Oggetto: [ID_VIP: 5084] **PORTO TORRES (SS) – Parco eolico ricadente nel comune di Porto Torres composto da n° 6 aerogeneratori di taglia 5,67 MW cadauno, da ubicarsi nell'area industriale di Porto Torres, di potenza nominale pari a 34 MW.**

Proponente: ENI New Energy S.p.A.

Parere tecnico istruttorio della Soprintendenza speciale per il PNRR.

Figura 6.12 Shadow flicker (ore/anno) – Aerogeneratori in progetto

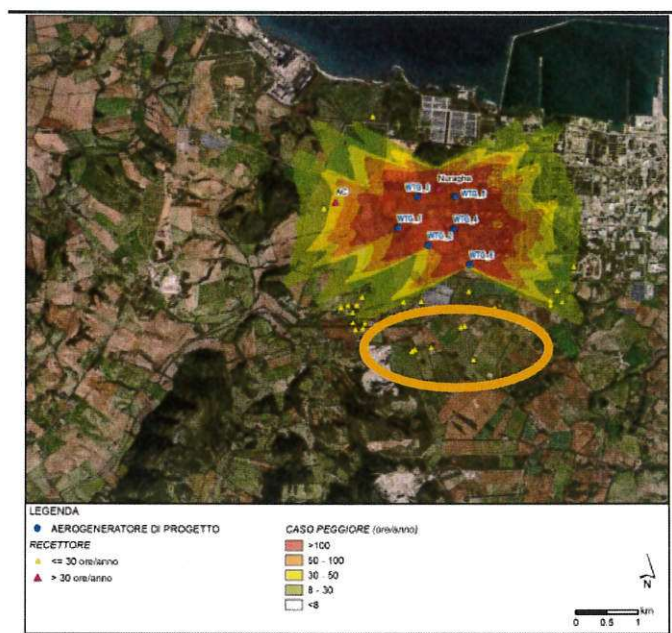
La Commissione tecnica di verifica dell’impatto ambientale – VIA e VAS, con il parere n. 179 del 19/11/2021 (v. p. 12, paragrafo Paesaggio e Territorio), oltre a subordinare il proprio parere favorevole alla dichiarazione di compatibilità ambientale alla necessità di modificare sostanzialmente il progetto proposto (attraverso la rilocalizzazione di due dei sei aerogeneratori proposti), riconosce che i suddetti due rischi (rottura delle pale e shadow flicker) risultano presenti, anche se li ritiene improbabili, comunque non potendoli escludere ...”;
